Ref.: Rad: **PROCESO ORDINARIO DE RESPONSABILIDAD FISCAL URFR-PRF-044-2019**

Asunto: **OBSERVACIONES A INFORME TÉCNICO DECRETADO MEDIANTE  
EL AUTO No. 1175 DEL 09 DE JULIO DE 2024**

|       | Asunto:           | <b>OBSERVACIONES A INFORME TÉCNICO DECRETADO MEDIANTE EL</b><br><b>AUTO No. 1175 DEL 09 DE JULIO DE 2024</b>      |

*Imagen 54 Esquema de unidades de filtración diseñadas para el proyecto.*

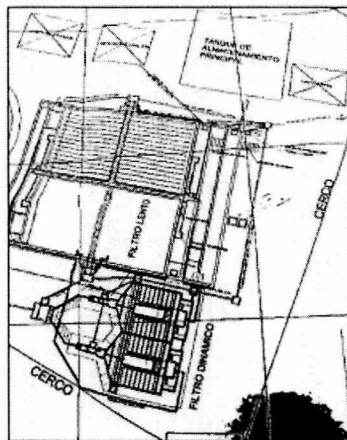
*En la visita a obra, se encuentra que el diseño final de la planta contempla, entre otras unidades, un filtro dinámico y un filtro lento, pero en revisión del acta de recibo final de obra y mediante la visita a campo se encuentra que el filtro grueso no fue construido por falta de recursos por parte de la alcaldía municipal.*

*Dejando esto claro, podemos afirmar que el filtro grueso es una unidad que retiene partículas de mayor tamaño en momentos de turbiedad máxima para evitar que el filtro lento sufra una colmatación y se vea afectada su funcionalidad, en ese orden de ideas, el filtro dinámico podría funcionar sin el filtro lento, pero el filtro lento no podría funcionar sin el filtro dinámico, por consiguiente la estructura existente (filtro lento) no es funcional hasta cuando no se construya el filtro grueso, y que la ausencia de esta unidad, evidentemente afectará la eficiencia general de la planta a la hora de producir agua potable. Para los filtros lentos, en los diseños de consultoría, se proyecta un falso fondo con medio de soporte tipo Leopold, esto con el fin de realizar el lavado del medio a través de un retro lavado, por otro lado, en el manual de mantenimiento y operación*

entregado por el contratista de obra, se encuentra que proyectan realizar el lavado del medio filtrante a mano. En la visita a campo se identifica que en efecto la estructura no tiene falso fondo y no puede realizar el retro lavado de manera correcta. Las características del filtro lento requieren que se realice un proceso de retro lavado, eso sumado a las dimensiones de la estructura y la dificultad para la extracción del medio filtrante, que establecen que lavar el medio de manera manual (como lo proyectó el contratista de obra) es inconveniente, y que la manera correcta de lavar el medio filtrante es por medio del retro lavado como se indicó en los diseños hidráulicos iniciales (Condición que no se cumple en la estructura existente). El retro lavado, es un método acorde a las características del filtro construido, por lo tanto, el filtro lento no es funcional, toda vez que no realiza el proceso de retro lavado, siendo este paso esencial para restaurar el medio filtrante y que cumpla su función filtrante de manera adecuada.

Otra deficiencia del filtro lento, es que al no tener un falso fondo, ocasiona que las tuberías sean taponadas por los agregados que conforman el medio filtrante, pues, el falso fondo además de permitir el correcto retro lavado, protege las tuberías de salida del agua. Con respecto al medio filtrante del filtro lento, en el recibo final del contrato de obra, se encuentra que el contratista cobró arena de río, en la visita a campo se comprobó que en efecto la arena era de río (Ver Imagen 52), con una composición ganular no uniforme, siendo este un material no apto para ser utilizado como medio filtrante, pues para este tipo de filtro se debe utilizar arena de sílice. Con respecto a la unidad de cloración, se encuentra que, si bien las unidades pagadas están físicamente en la obra (salvo por las bombas, que fueron hurtadas), la unidad de cloración no fue construida en su totalidad por falta de recursos, no se evidencia la conexión de la tubería, ni la unidad de cloración, ni los dosificadores; unidades que fueron proyectadas para la ejecución del proyecto, pero por falta de recursos por parte de la administración municipal y por balance de mayores y menores cantidades no fueron finalmente instalados".<sup>10</sup>

En cuanto a las afirmaciones realizadas en el precitado informe sobre "falso fondo", "material filtrante", se itera que, de la inspección y/o informe de julio de 2024, conforme prueba decretada por su despacho, es un hecho cierto y notorio el hallazgo de una planta abandonada, sin vigilancia, sin control en la entrada y salida de personal o equipos; por lo tanto, y tal y como se advirtió *ab initio*, es imposible que el funcionario que cumplió con el desarrollo de la prueba decretada hubiese encontrado una Planta o Megaproyecto en las condiciones en que se entregó construida y en funcionamiento hace aproximadamente nueve (9) años, habida cuenta, durante todos estos años la Planta ha sufrido toda clase de irregularidades, daños, sustracciones ilícitas, conexiones ilegales y fraudulentas, falta de mantenimiento por parte de una empresa de servicios públicos, razón por la cual no se podría predicar o endilgar responsabilidad a fallas del constructor o contratista o del Consorcio Interciviles 2011 respecto del medio filtro y los falsos fondos.

En cuanto a las afirmaciones realizadas en cuanto al filtro dinámico, es importante manifestar que dentro de los estudios y diseños en el capítulo 11<sup>11</sup>, que ha sido la hoja de ruta para la construcción del acueducto registró lo siguiente:
